Technische Änderung zu der Cabinet Line (RJ45 CAT.6A Patchkabel LSZH)

- Nummer der Produktänderungsmitteilung: PCN-PB47-20211209-00-A
- Datum der Veröffentlichung: 09.12.2021
- Gültigkeitsdauer: bis auf Weiteres
- Revisionsnummer: 00

Alte Version	Neue Version

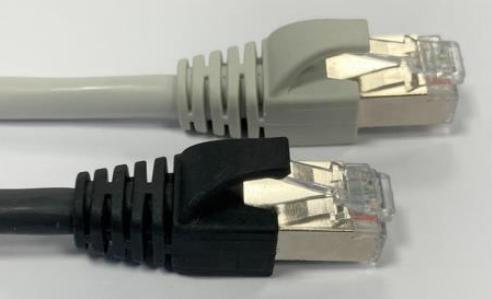
Der Isolierkörper des RJ45 Steckverbinders war bisher in einem transparenten Kunststoff ausgeführt.

Der transparente Kunststoff wird durch einen schwarzen Kunststoff ersetzt.

Alle weiteren technischen Spezifikationen der Patchkabel bleiben identisch.
